工程指示 / 要求簡箋(E.I.)

工程指示編號：EI / 2596 / 20

工程編號：J - 852

工程名稱：亞皆老街中電

名稱	GLASS CLADDING 鋁碼	制圖	CJM	2020.9.12	修改		
材料	X85911	復核	SHUI	2020.9.15	日期		
顏色		批准			圖號	GS01-AK01

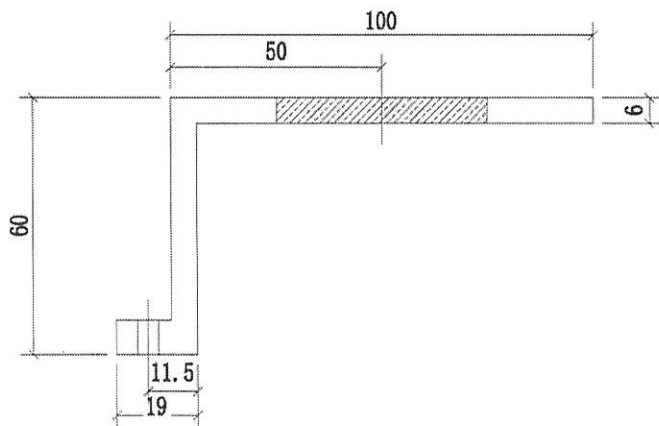
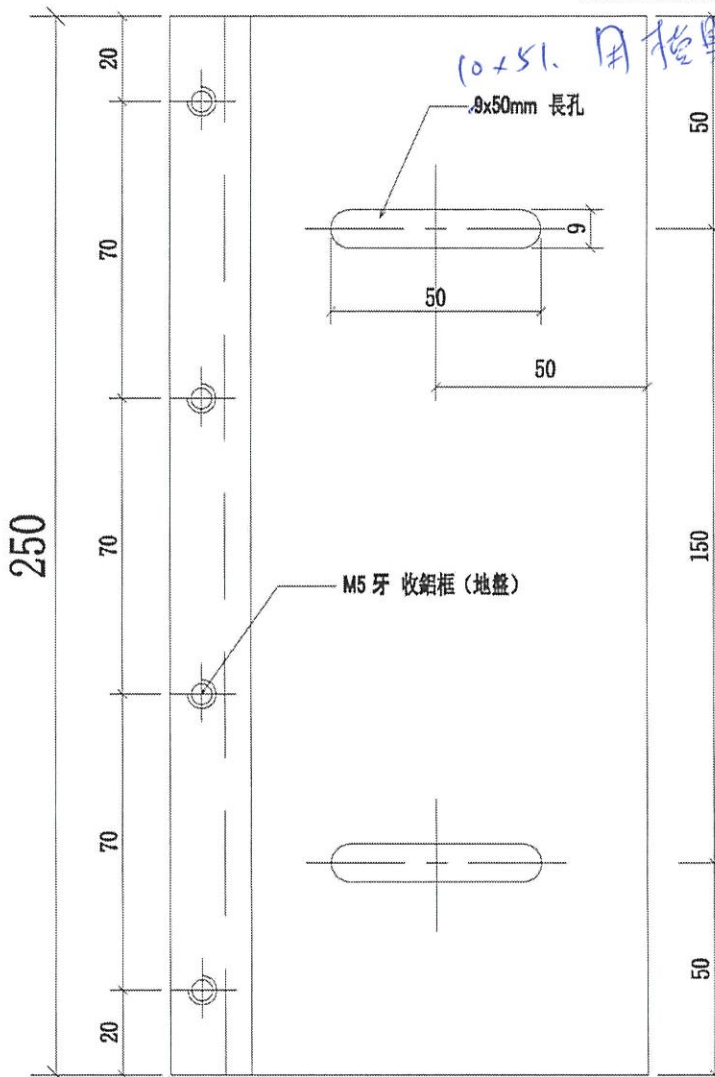
B 版：只有 M10x51 尺寸長孔模具，GS01-AK01 改長孔、尺寸。

名称	GLASS CLADDING 铝码	制图	CJM	2020.9.12	修改	
材料	X85911	审核	SHUI	2020.9.15	日期	
颜色		批准			图试	GS01-AK01

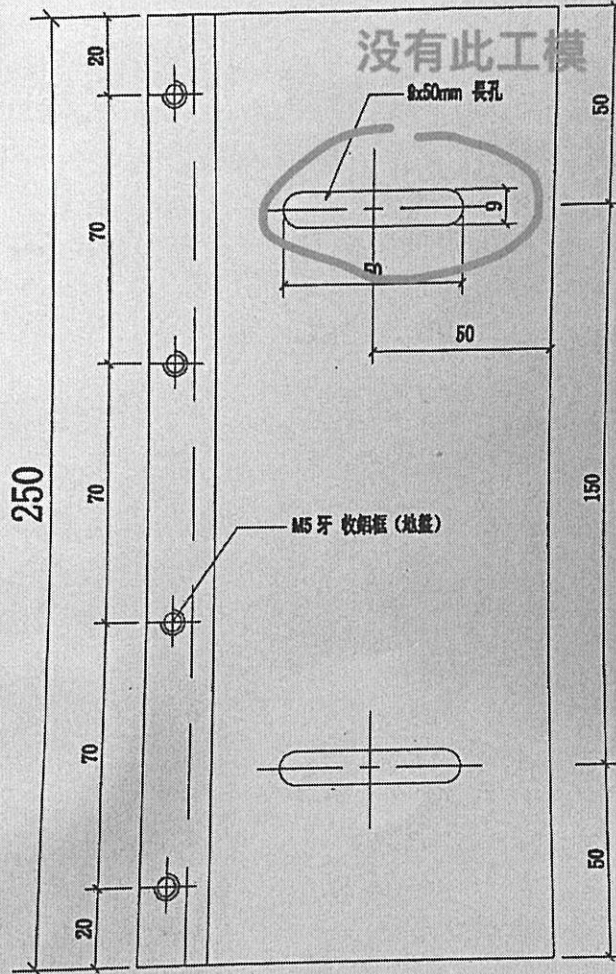
没有此工模

能否用此工模代替

10x50 L10x517

先地量
地盘

OK
